## 改善箇所説明図

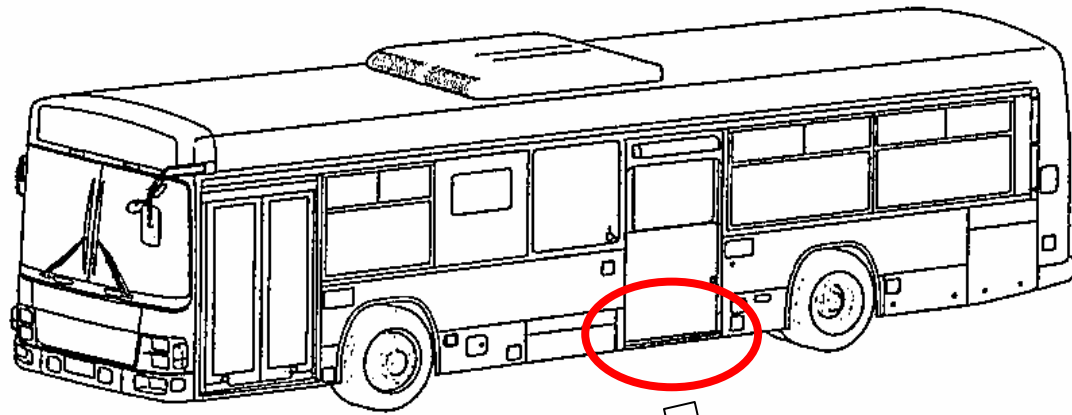
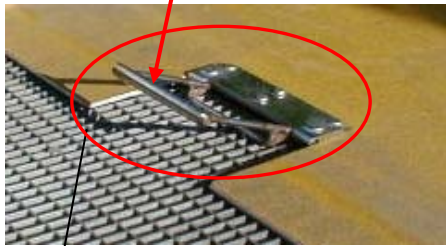
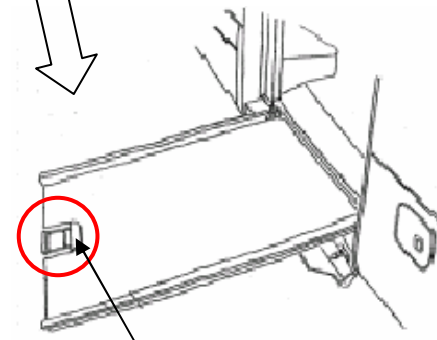
不具合発生箇所

低床バスにおいて、車椅子乗降時に用いる手動式スロープ板を使用した際、スロープ板の中央にある取手が突出する場合があります。そのため、乗客が当該取手につまずいて転倒するおそれがある。

改善の内容: 全車両、スロープ板の取手を対策品と交換するとともにコーションプレートをスロープ板に貼付する。

識別: 取手の形状及びコーションプレートの有無により、容易に識別ができるため、特別な識別はしない。
